Diferentes versiones del rodillo tensor V55739, incluidas en los Kits de correas de distribución CT1028K3, CT1028WP1, CT1028WP2, CT1028WP3, CT1028WP4, CT1028WP5, y utilizadas en los distintos motores 1.4-2.0l TDI Common Rail EA180 de Audi/Seat/Škoda/VW

Fig.1: Versión 1

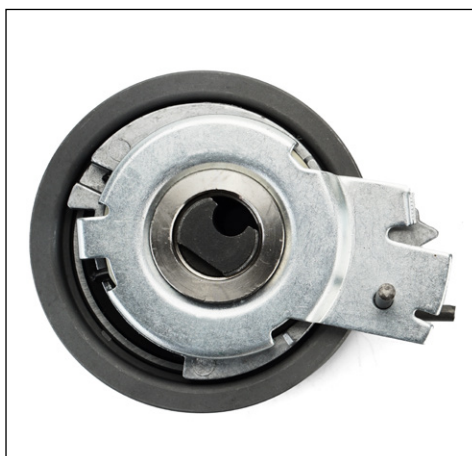
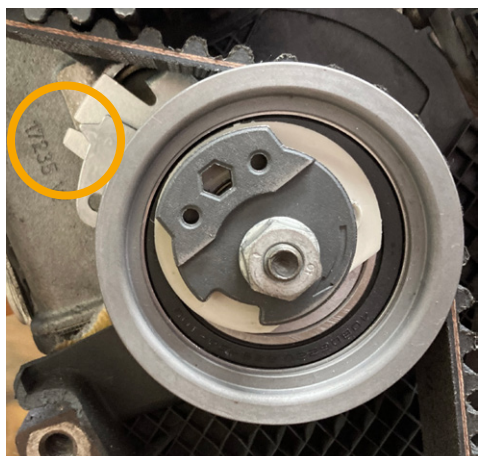
El rodillo tensor suministrado V55739 puede tener un aspecto diferente del que se encuentra instalado en el vehículo. Existen dos versiones diferentes:

Las dos versiones del rodillo tensor se pueden usar sin problemas en los vehículos indicados. Ambas versiones se tensan en el sentido de las agujas del reloj. La posición de la ranura de ajuste es diferente.

Versión 1: La ranura de ajuste está a la 1:00 h.

Versión 2: La ranura de ajuste está a las 10:00 h. Una vez instalada la correa, debe extraerse el pasador de fijación.

El resto del procedimiento de tensado es idéntico al de la versión 1.
